Ministerio
de Justicia
y Derechos HumanosSuperintendencia Nacional
de Registros Públicos**TRIBUNAL REGISTRAL****RESOLUCIÓN No. -4222 -2022-SUNARP-TR****Lima, 21 de octubre de 2022.**

APELANTE : **RONY YUBERT RIVAS HUAYTA**
TÍTULO : N° 1840854 del 23/6/2022.
RECURSO : H.T.D. N° 55161 del 22/9/2022.
REGISTRO : Predios de Lima.
ACTO (s) : Subdivisión por regularización de fábrica.

Cabe agregar además que en el **plano de ubicación y localización** (Lámina U-01) sólo se ha indicado las áreas techadas de la edificación:

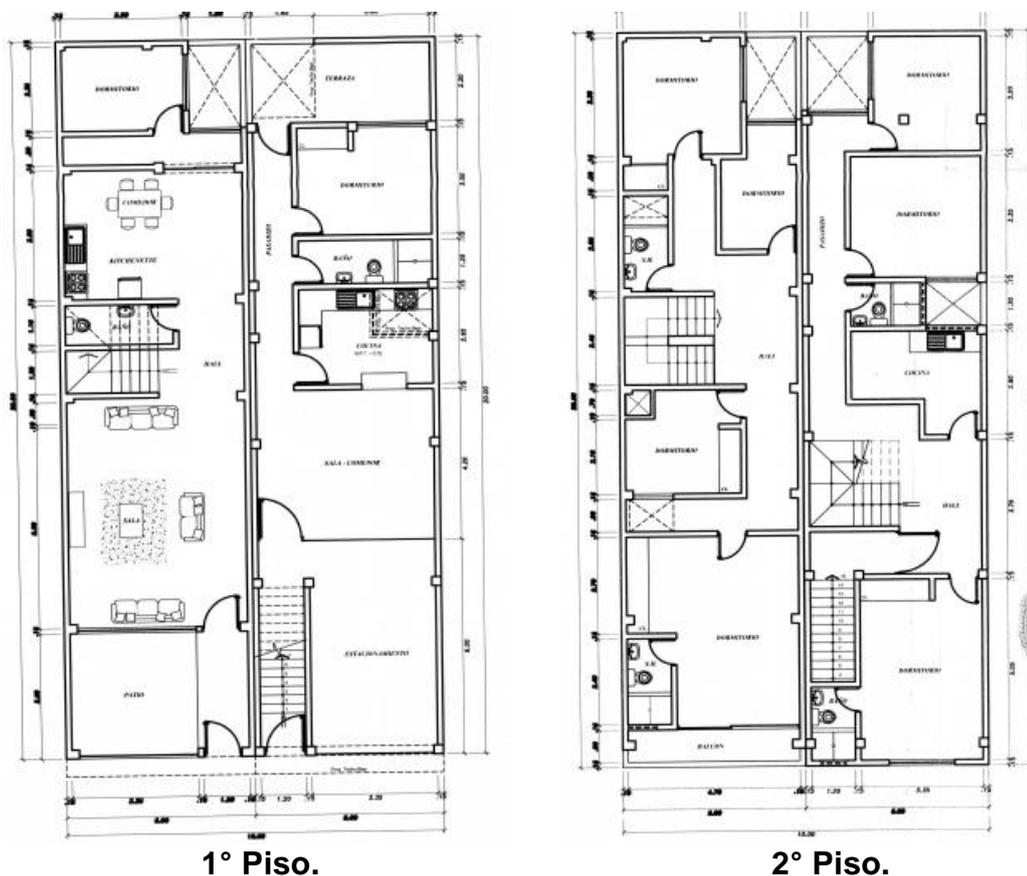
1. Conforme se aprecia del plano de distribución existe alero exterior; sin embargo, ni en el ítem 4 del FOR, ni en el cuadro de áreas del plano de ubicación, se consigna el área del mismo, tenga en cuenta que la misma no forma parte del área techada del primer piso.

Ahora, revisado los **planos de distribución** se aprecia que los linderos que definen al polígono señalados para el 1° piso son: 10.00ml, 20.00ml, 20.00ml y 10.00ml, esto es que resultan coincidentes con los del antecedente registral; sin embargo, no sucede lo mismo para los pisos superiores puesto que se aprecia del mismo plano de distribución que el lado izquierdo tiene una medida de 20.50ml, lo que denota una proyección fuera del polígono del predio inscrito, según se visualiza en el gráfico del plano³ (Lámina A-01):

Lo expuesto denota la existencia de una construcción fuera del polígono del predio.

8. En el presente caso sin embargo, no se ha disgregado la medida del alero, no pudiéndose tampoco calcular éste de una operación aritmética puesto que sólo se indicó el área ocupada del 1° piso y no de los superiores, no pudiéndose considerar la medida de 200m² para estos, ya que como se aprecia de los planos la medida de los linderos de los lados es de 20.50ml y no 20.00ml como consta en el antecedente registral hecho que denota un crecimiento del polígono del predio.

En ese sentido, los aleros o voladizos externos no formarán parte de las áreas techadas del nivel en que se generan, por cuanto sobrepasan los límites del plano del piso.

Sin embargo, el alero externo deberá formar parte de la descripción de la edificación pues la consignación de las medidas y área del alero externo justifica el incremento del área de los pisos superiores, en la medida que acrecienta su área ocupada. Es decir, sí resulta necesario determinar el área del alero en el primer piso, así como en los niveles en que se genere como un área distinta al área techada del respectivo piso, a efectos de establecer el incremento de área en el siguiente nivel.

Por lo expuesto **se confirma el extremo 1 de la observación.**
